Ministero dell'Ambiente e della Tutela del Territorio e del Mare - Direzione Generale Valutazioni Ambientali

Osservazioni

sull'Istanza di procedura di Valutazione di Impatto Ambientale "Impianto pilota geotermico Castel Giorgio (Tr)" -- Codice progetto P13_ITW-049, Presentato dalla Società ITW & LKW Geotermia Italia spa.

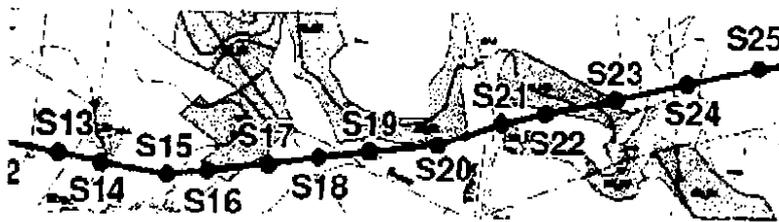
Il proponente prevede di realizzare quale opera complementare un elettrodotto di 10.7 km che in buona parte interessa un paesaggio incontaminato. È prevista la collocazione di 144 pali alti 14 metri. Si allega uno Studio di confronto tra le tre alternative (all. "C" al SIA): aereo, interrato, misto. Il Proponente conclude nel ritenere – sostanzialmente – eccessivamente onerosa la realizzazione dell'elettrodotto interrato.

La conclusione non può essere condivisa. La scelta dell'elettrodotto aereo im-

patto pesantemente sull'ambiente e tra le tre è certamente la scelta peggiore. Al più, considerati gli attraversamenti delle aree urbanizzate, i passaggi sui sottoservizi, l'attraversamento del torrente, l'attraversamento della rete del metano, si sarebbe dovuto optare per la terza scelta, quella mista (parte aereo e parte interrato). In particolare, merita certamente di essere interrato l'attraversamento delle parti boschive (qui segnalata con colore più scuro)

come pure gli attraversamenti delle valli meno contaminate, in prossimità, ad esempio, della città di Orvieto. La tabella riportata alle pagine 11/12 del cit. doc. all. "C" non offre alcun giudizio positivo all'alternativa 3 rispetto al tema del paesaggio e dell'avifauna e nelle conclusioni chiarisce *"... che Enel predilige i tracciati aerei per questioni legate alla manutenzione delle linee: Enel prevede l'interramento degli elettrodotti, salvo che siano conseguenti a prescrizioni nell'ambito delle procedure autorizzative, esclusivamente in presenza di vincoli ostativi, non identificabili nel caso in studio"*. Ebbene, l'Ambiente non è condizionabile da fattori economici, quando la sua compressione non appare altrimenti e adeguatamente compensata da interventi puntuali, che nella nostra fattispecie non sono previsti. Non ci sono opere di compensazione ambientale, solo modestissimi accorgimenti di mitigazione (ad es. la tipologia di cavo utilizzata e le siepi intorno ai pozzi).

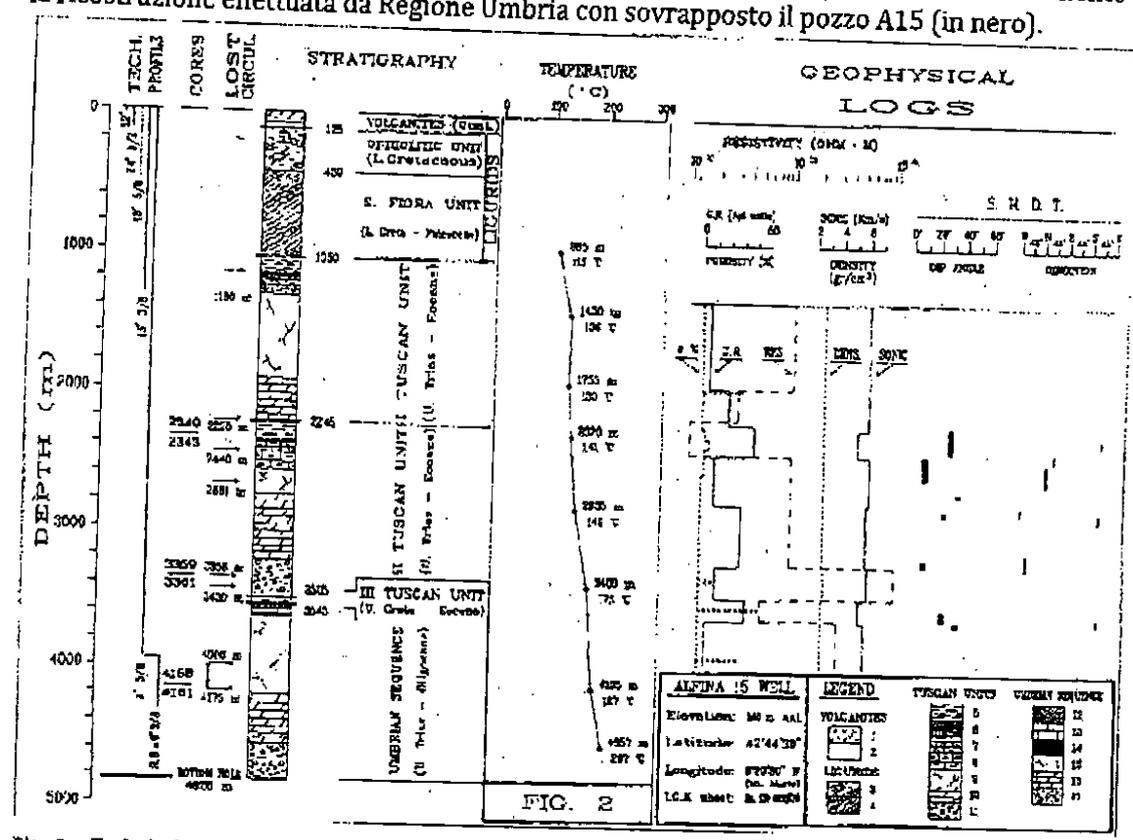
asseti strutturali isotropi ed omogenei che la stessa Regione Umbria, nel rapporto 2013 sulle risorse getermiche, assume decisamente più complesso. Analoga complessità si rinviene dall'analisi del pozzo A15 discusso in Buonasorte et al. (1991) di cui alla figura di seguito riportata. V. figura successiva allegata si riporta invece il modello geotermico di riferimento e la ricostruzione effettuata da Regione Umbria con sovrapposto il pozzo A15 (in nero).

Lo Studio di Impatto Ambientale del progetto, a pag. 41, cita testualmente "...I calcoli eseguiti per la stima del potenziale del serbatoio indicano che l'estrazione di potenze termiche pari a quelle del progetto in oggetto sono assolutamente compatibili con le potenzialità del serbatoio. ...".
